Vår referanse 2021/20547-4
Dato 09.06.2021

VASSBAKK & STOL AS
Postboks 63
4291 KOPERVIK**Førehandsuttale - Søknad om midlertidig avkøyrsløse - FV 565 - gnr 500 bnr 3 -
Gjerde - Alver kommune**

Utsnitt frå reguleringsplankartet.

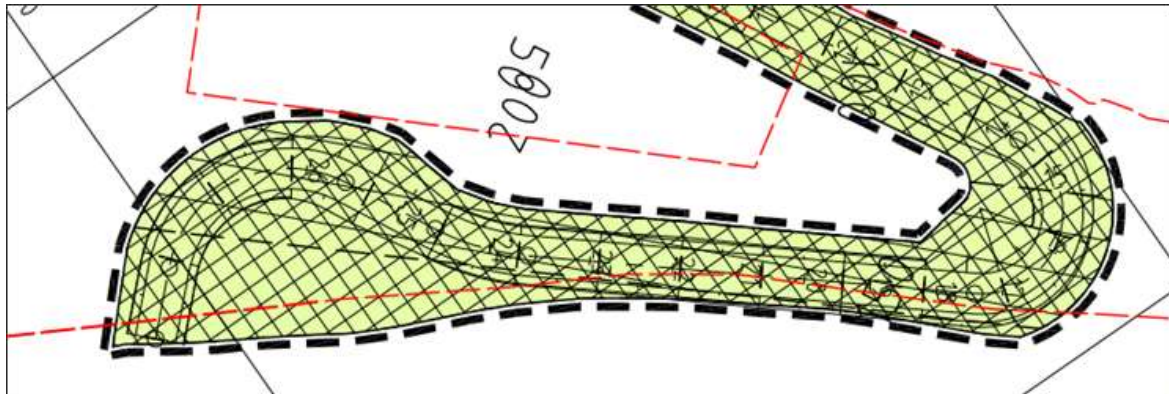
Søknaden som er komme inn viser ei anna løysing enn reguleringsplanen. Dersom ein ikkje skal opparbeide landbruksvegen og avkøyrsla etter reguleringsplanen, må ein søke dispensasjon frå planen til Alver kommune som er planmynde.

I reguleringsplanen for nye fv. 565 er landbruksvegen teikna inn med ei oppgradering frå dagens situasjon. Avkøyrsla slik den ligg i dag har dårleg svingradius og noko dårleg sikt.

Vestland fylkeskommune meiner avkøyrsla bør byggast slik som den er regulert og viser til reguleringsplanen sine føresegn § 4.1 og til § 4.2 som seier at «andre mellombels anleggsvegar i planområdet som vert bygd vert permanente landbruksvegar etter veganlegget er godkjent».

Vi viser og til § 5.3 i planens føresegn om at «det ikkje er høve til å opparbeide andre avkøyrslar til riksveg 565 enn dei som er viste på plankartet. Avkøyrslene skal utformast og vedlikehaldast i samsvar med Statens vegvesen sine normalar og føresegn til Veglova § 43.»
